Yhteenveto osallistumis- ja arviointisuunnitelmasta saaduista lausunnoista

Soinin kunnan puolen Kimpilamminkankaan tuulivoimaosayleiskaavan osallistumis- ja arviointisuunnitelma oli nähtävillä 14.2.-23.2.2020. Osallistumis- ja arviointisuunnitelmasta annettiin 18 lausuntoa ja 6 mielipidettä. Tässä raportissa on kuvattu tiivistelmä mielipiteistä ja kaavoittajan vastineet.

Kuva 1. Fingridin voimajohdot.

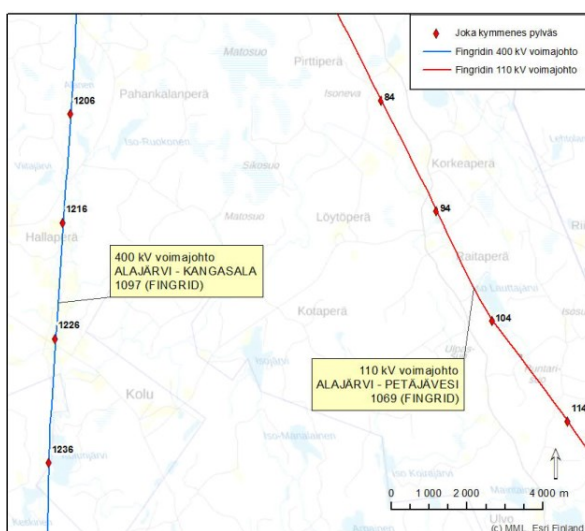
Kimpilamminkankaan tuulivoima-alue sijoittuu Fingridin 400 kV ja 110 kV voimajohtojen väliselle alueelle (Kuva 1).

Tuulivoimalat tulee sijoittaa vähintään 1,5 x tuulivoimalan maksimikorkeuden (maksimikorkeus = napakorkeus + lavan pituus) määrittämän etäisyyden päähän Fingridin voimajohtojen johtoalueen ulkoreunasta mitattuna. Pyydämme huolehtimaan tästä etäisyydestä kaavan laadinnassa.

Merkitään tiedoksi. Kaavoituksessa on huomioitu etäisyys voimajohtoihin. Lähin voimala sijoittuu noin 1,3 kilometrin päähän voimajohdosta.
